Título: Relatório de Consulta Pública

Parque Eólico de Cruzeiro e respetiva Linha Elétrica
de Ligação à Subestação Coletora de Concavada

Autoria: Agência Portuguesa do Ambiente
Departamento de Comunicação e Cidadania
Ambiental
Divisão de Cidadania Ambiental
Rita Cardoso

Data: janeiro de 2025

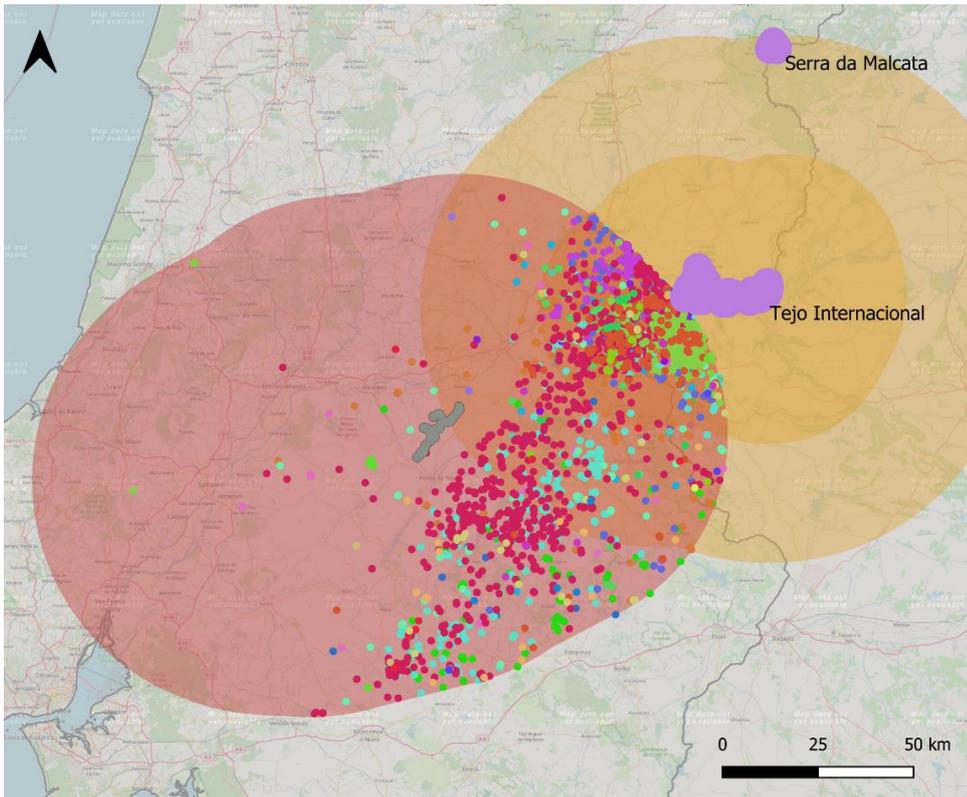
O abutre-preto é uma ave planadora, necrófaga, de grande porte, que detém o estatuto de conservação Em Perigo, em Portugal (Almeida *et al.*, 2022). Depois de décadas sem se reproduzir no nosso país, a espécie tem recuperado e, em 2024, foram confirmados [pelo menos 108 casais](#) nidificantes em Portugal, organizados em cinco colónias reprodutoras. A maior colónia localiza-se no Tejo Internacional, onde em 2023 se registaram 44 a 46 casais nidificantes e, em 2024, 61 a 64 casais. Este número equivale a mais do dobro da estimativa apresentada no III Atlas das Aves Nidificantes, usado como referência no Estudo Técnico Ambiental. A colónia do Tejo Internacional dista apenas cerca de 60 km do Parque Eólico de Cruzeiro e está em franca expansão. De um modo geral, os abutres-pretos adultos utilizam regularmente áreas em torno do ninho até 80 km (Costillo *et al.*, 2007), e com maior intensidade num raio mais proximal de 40 km, nomeadamente para a procura de alimento (sem prejuízo de algumas aves ou dos indivíduos imaturos poderem fazer movimentos de muito maior ou menor distância). Verifica-se uma sobreposição entre a área utilizada regularmente pelos abutres-pretos do Tejo Internacional (80 km) e a área de influência do Centro Eletroprodutor do Pego, e dos projetos específicos em análise na presente consulta pública (**Fig. 1**).

Todos os dados acima apresentados demonstram a importância da região como corredor de voo/migração para aves planadoras, em particular para duas espécies com estatuto de conservação Em Perigo, o abutre-preto e o britango.
